RAPPORT DE MISE EN SERVICE D'UNE INSTALLATION ELECTRIQUE / CONTRÔLE PÉRIODIQUE**Données générales**

Lieu du contrôle:	Rue des Sables 177 , 4100 SERAING		
Propriétaire:			
Client:	Certigreen SPRL Fabien Devillers,RUE DE LA VECQUEE 170, 4100 SERAING		
Type de locaux:	Maison	Distributeur d'énergie: /	
Code EAN:	541 44		
Installateur:	/		
N° TVA:	/	ou n° carte ID: /	Émis à: / le /
Agent-visiteur:	Johnny Onclin	Date du contrôle: 03/06/2016

Conformément aux exigences (conditions) du Règlement général sur les installations électriques (RGIE)			
Type contrôle:	Art 276bis	Transfert de propriété	
Info complément.:	/		
Réinspection à:	/

Schéma d'implantation simplifié (< 01/10/1981) ou photo de l'installation électrique (> ou < 01/10/1981)

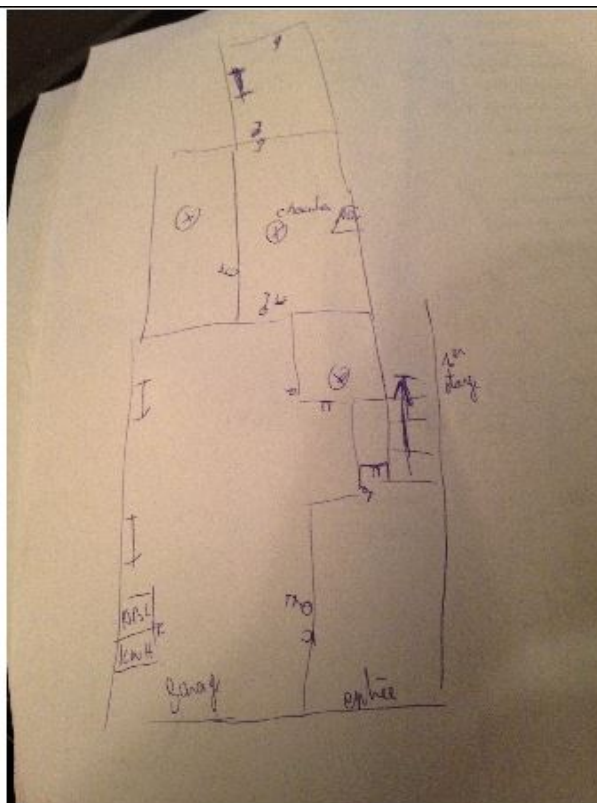
7.15 GARAGE
6.08 704 720 817 CHAMBRE
